COMUNICACIÓN PROCESAMIENTO Y EJECUCIÓN DE COMPRAS

CIRCULAR N° 4

REF. CONCURSO DE PRECIOS N° 1400660500 - SUMINISTRO E INSTALACIÓN DE UNA OFICINA COMPUESTA POR 4 CONTENEDORES DE 20 PIES Y SUMINISTROS ASOCIADOS

Esquema ilustrativo

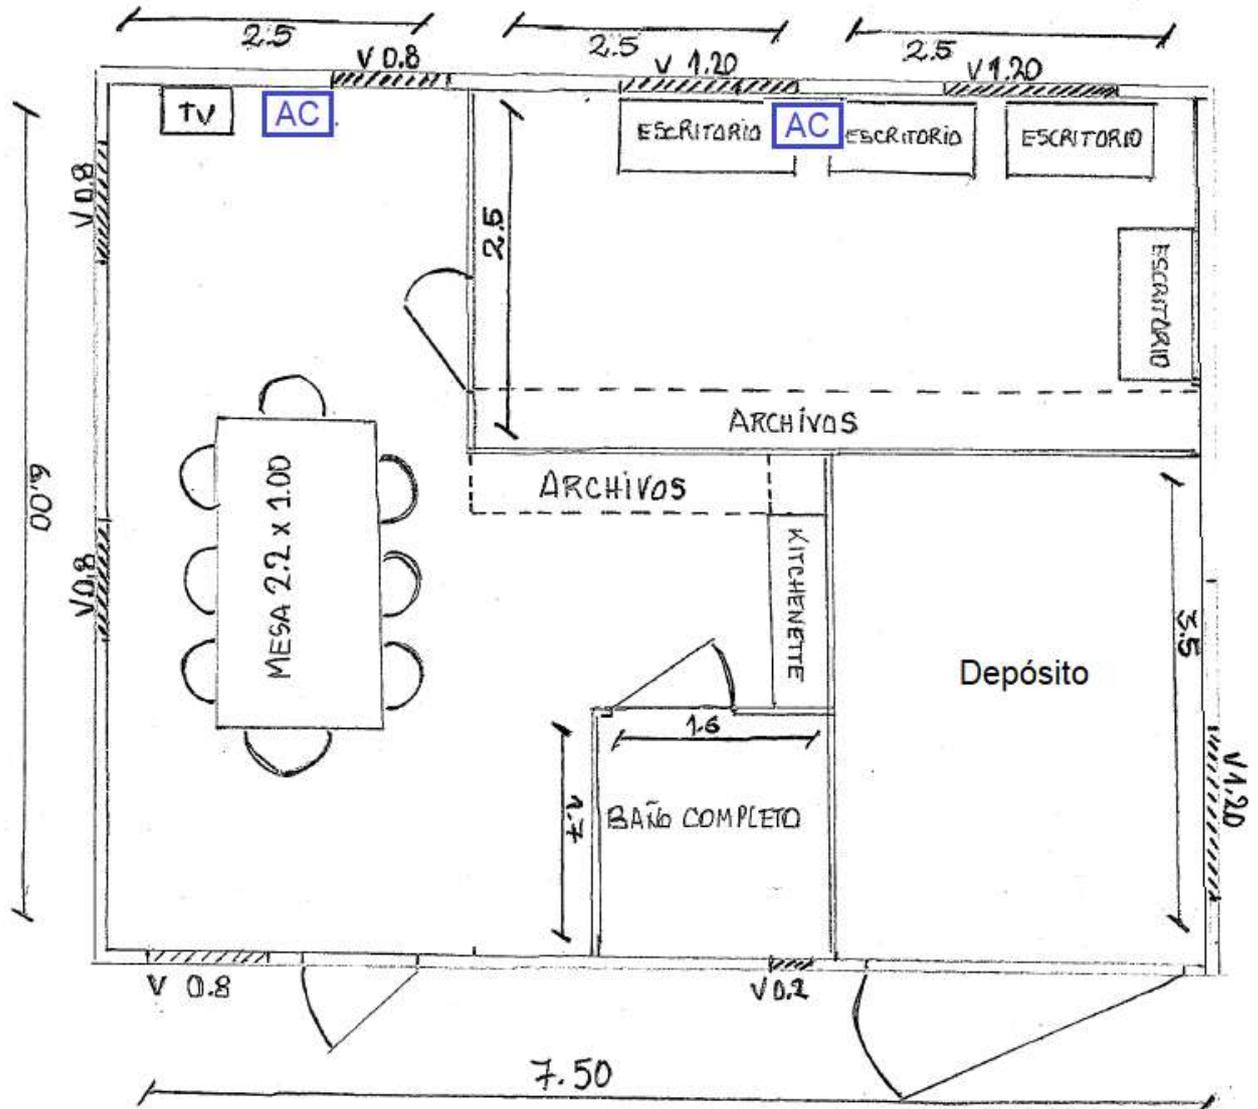
Se deberán suministrar ventanas de acuerdo con el esquema ilustrativo y que cumplan los siguientes requerimientos:

Se deberá suministrar e instalar dos equipos de aire acondicionado de 12000 BTU a instalarse de acuerdo en lo detallado en el esquema ilustrativo, los mismos deberán ser clase A (no inverter). Las unidades exteriores deberán ser instaladas en el techo.
